Presentazione

Tratta Castiglione-Sabotino – Porta Castiglione

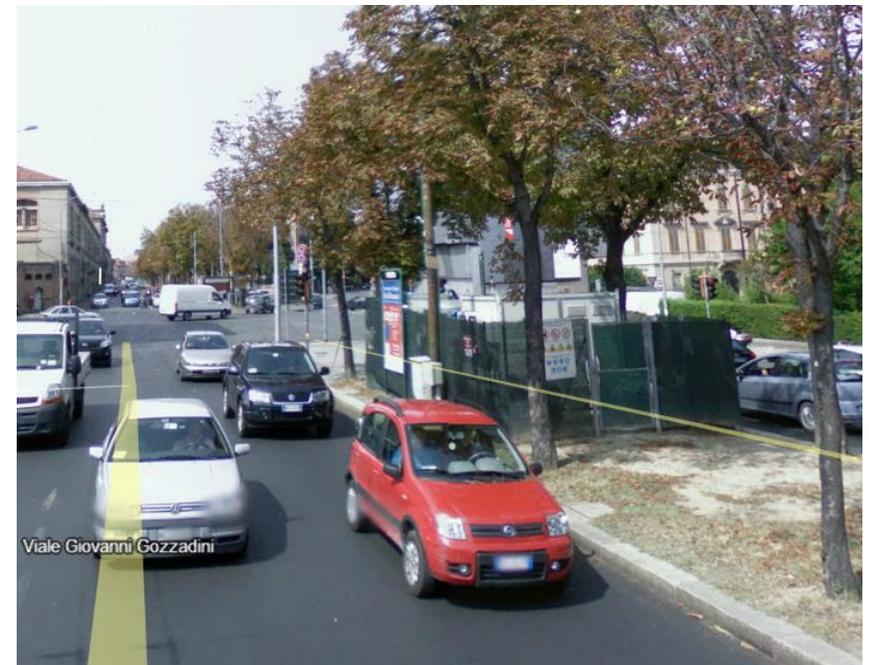
- 1** Prevedere raccordo con ingresso giardini Margherita.
- 2** Presenza di un vistoso ostacolo (centralina presumibilmente Hera)
- 3** Prevedere apertura continuativa cancelli giardini Margherita

Tratta Castiglione-Sabotino – Porta Saragozza

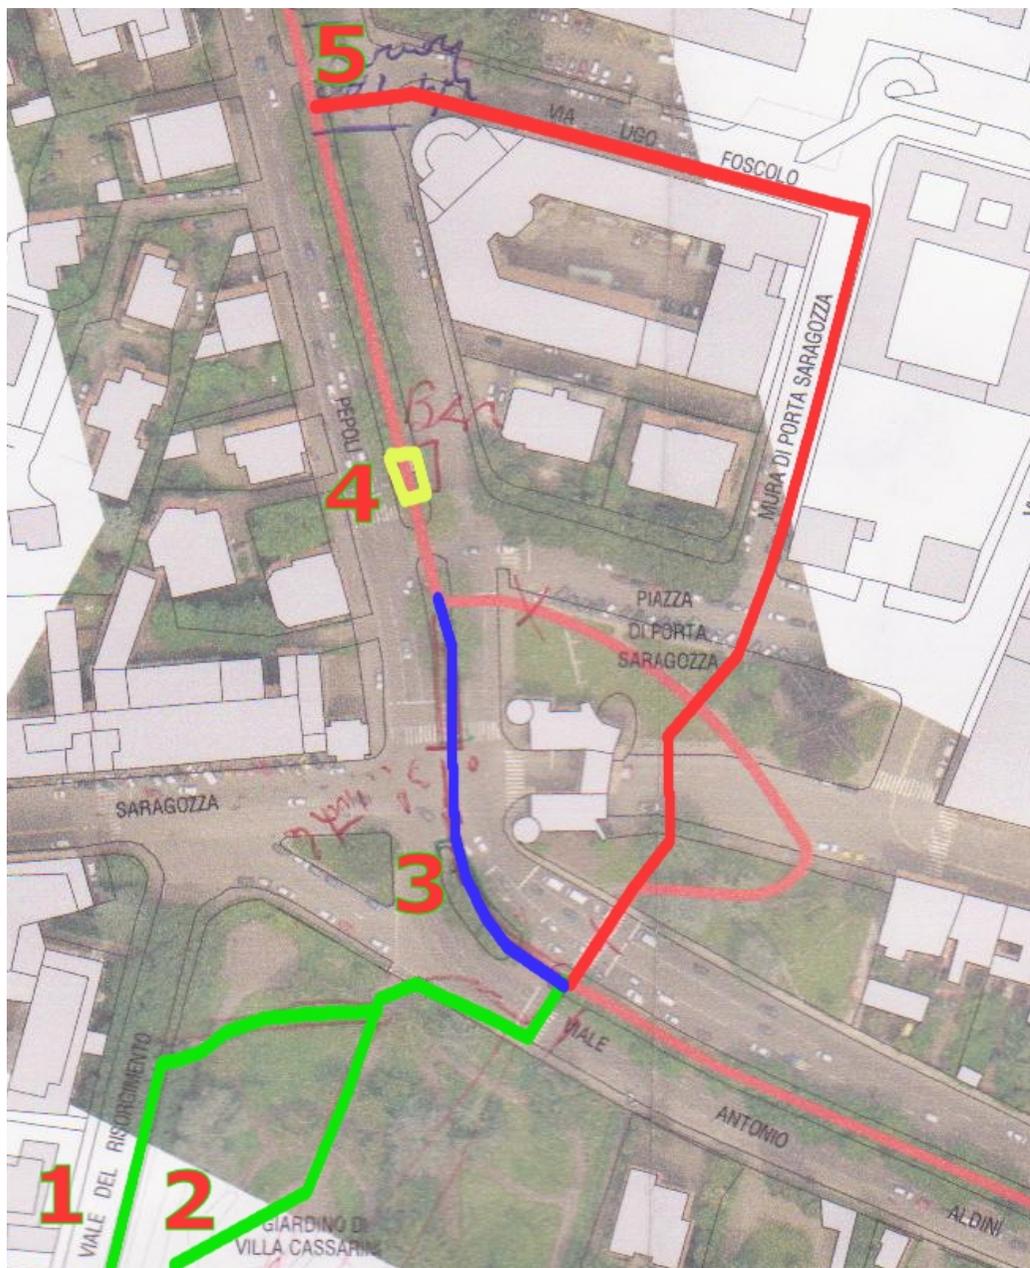
1 Accesso da Ingegneria (comunale).

2 Accesso da Ingegneria (Richiede permesso di transito da parte della Facoltà).

3 Passaggio diretto centrale (richiede minimo restringimento carreggiata su spartitraffico).

4 Presenza di un ostacolo a centro viali (chiosco gelati).

5 Possibile alternativa che utilizza viabilità esistente già a senso unico. Questa alternativa consente di facilitare l'accesso al liceo Righi. (*contromano – vedi allegato 2*)

NB. Sarebbe bene installare un semaforo nel punto 5, per mettere in sicurezza gli studenti.

Tratta Castiglione-S.Isaia – Zona Ex Roncati

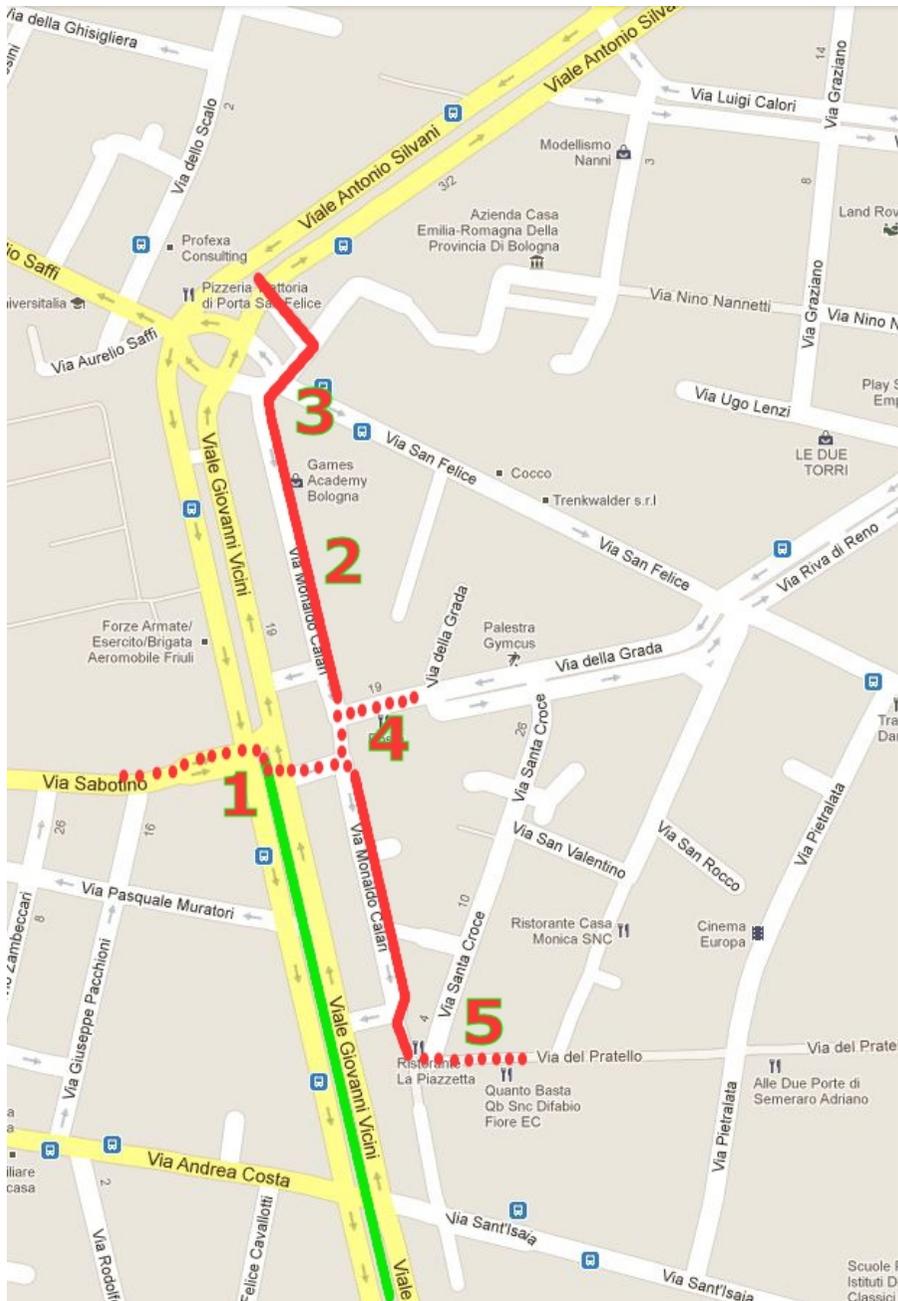
1 Il semaforo, nella posizione attuale, consente ai veicoli che svoltano in via Roncati, di occupare lo spazio della ciclabile, per cui andrebbe spostato sui viali, creando una zona di arresto in precedenza o a fianco della ciclabile. Da valutare, nel caso di arretramento sui viali la possibilità di creare un attraversamento che serva gli ambulatori dell'ex Roncati, in modo da raggiungere agevolmente sia la ciclabile che la fermata bus sul viale opposto.

Tratta Castiglione-Sabotino – (verificare) Zona Via Calari

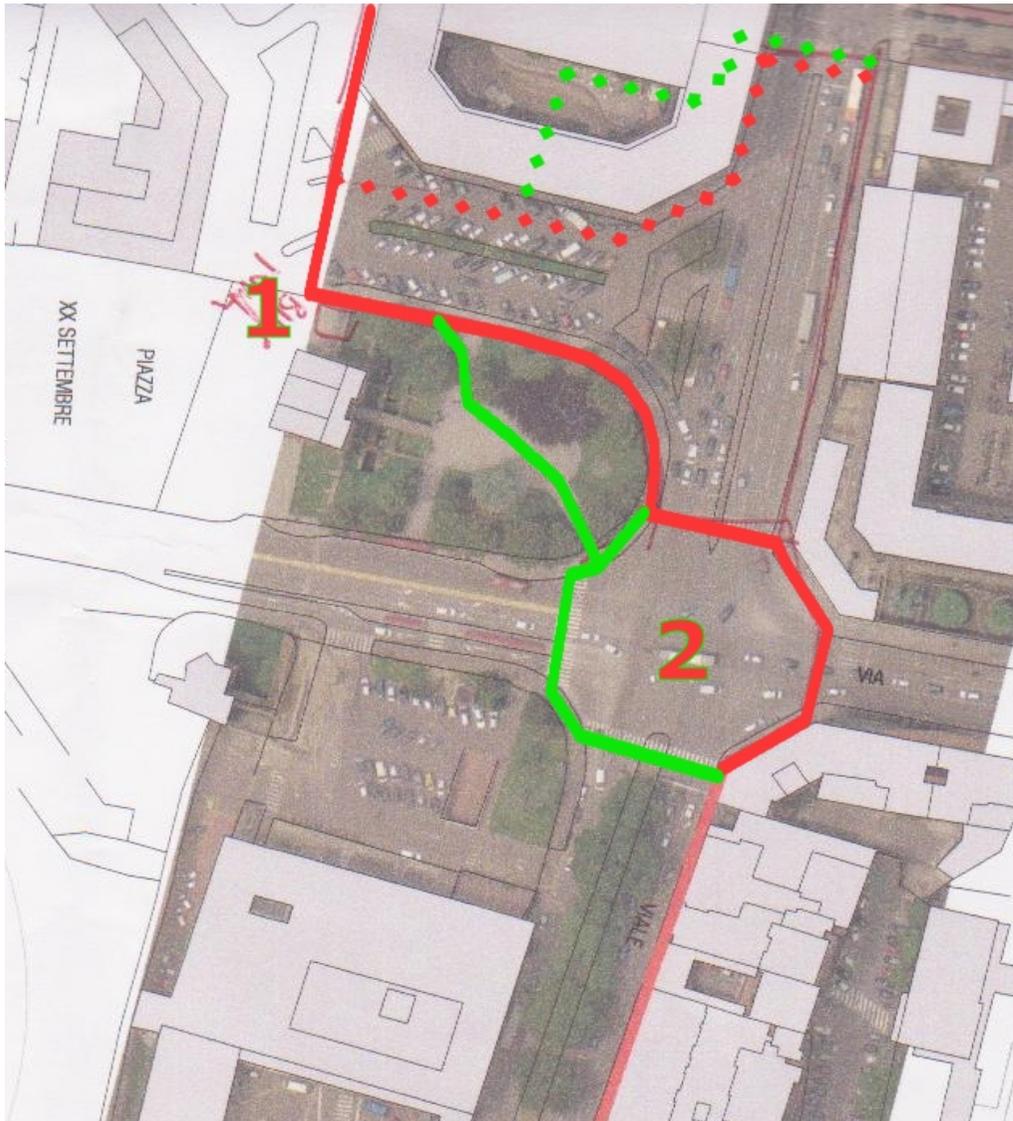
Utilizzando una tratta alternativa all'interno dei viali in corrispondenza di via Monaldo Calari si otterrebbe una pista ciclabile con:

- + Lunghezza comparabile
- + Miglior collegamento con il centro (Pratello)
- + Un incrocio in meno (Via Sabotino)
- + Costi molto minori (allungamento fino a S.Felice)
- + Miglior qualità dell'aria
- Minor visibilità / impatto mediatico (compensare con adeguate segnalazioni e pubblicità)
- Probabile necessità di eliminare parcheggi (ancora da verificare)

Potrebbe essere un posto ideale da usare come laboratorio sperimentale per le ciclabili contromano.

- 1** Termine teorico della tratta attuale di ciclabile
- 2** Ciclabile via Monaldo Calari (*contromano* – vedi allegato 2)
- 3** Attraversamento pedonale presente su Via S.Felice
- 4** Attuale ciclabile via Sabotino-Via della Grada
- 5** Attuale ciclabile via del Pratello

Tratta Stazione-S.Vitale – Zona Stazione Centrale

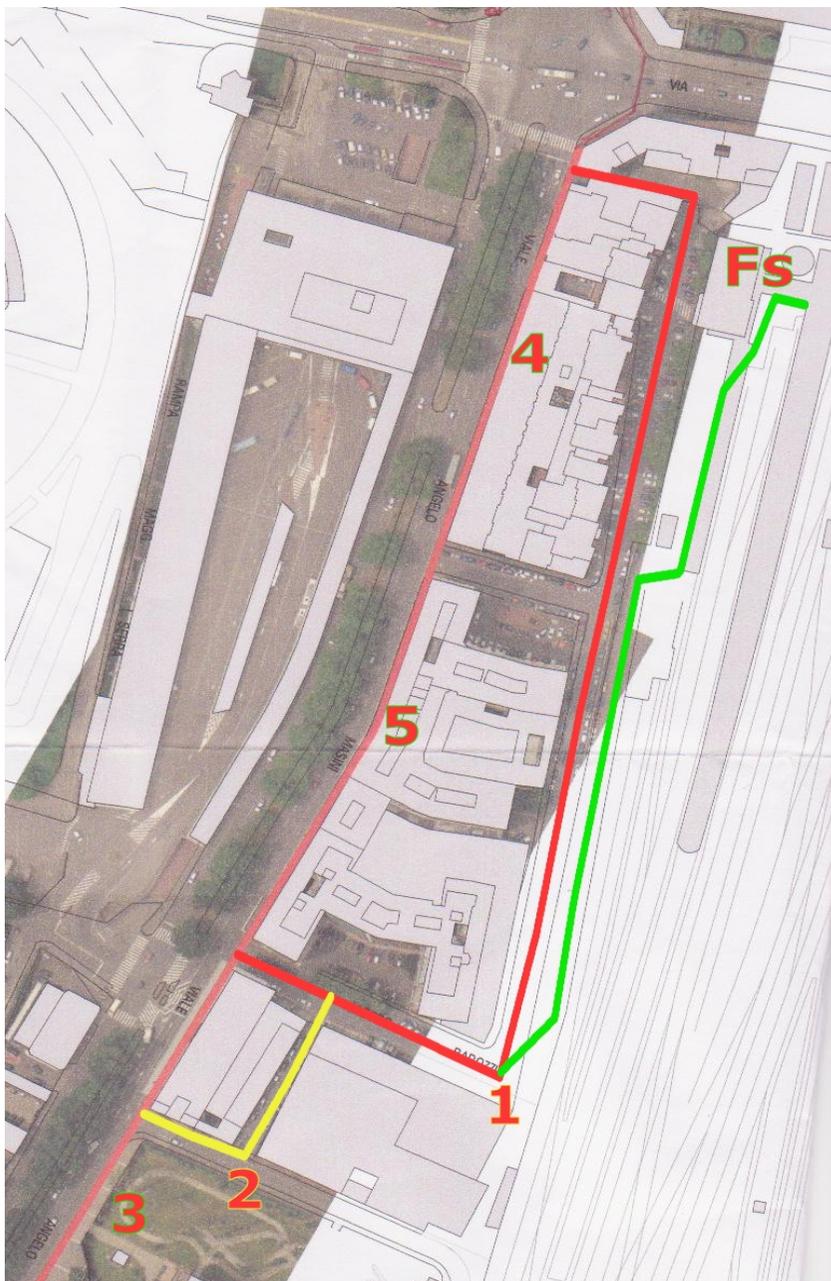
1 garantire accesso alla postazione Bike Sharing di Piazza XX Settembre e raccordo con la ciclabile esistente di Via Cesare Boldrini.

2 Con gli attuali tempi semaforici le due modalità di attraversamento dell'incrocio sono equivalenti. Anche se il traffico che esce da via Indipendenza è decisamente inferiore a quello che imbocca Via Matteotti. In più con l'alternativa verde si garantirebbe accesso anche alla stazione delle autocorriere ove sarebbe opportuno installare (o potenziare) una postazione di Bike Sharing.

Tratta Stazione-S.Vitale – Zona Porta Zamboni

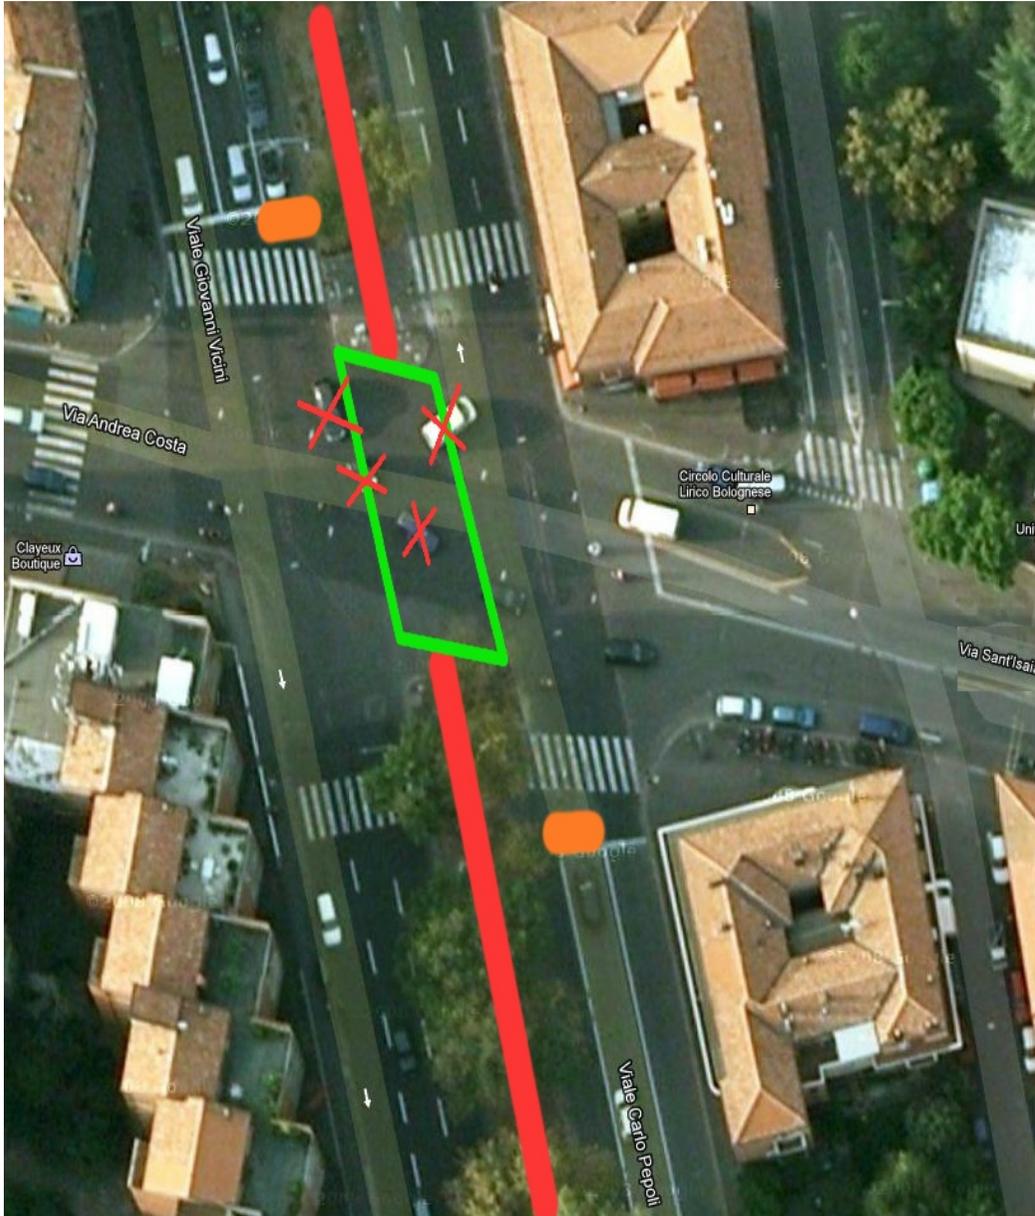
1 Sfruttando una delle aperture oggi tamponata della porta si riesce ad ottenere un percorso più lineare (e anche più scenografico ...), senza aggiungere una ulteriore interruzione su Via Irnerio.

2 Spostando il passaggio dall'altra parte di Via San Giacomo si ottiene un percorso più lineare.
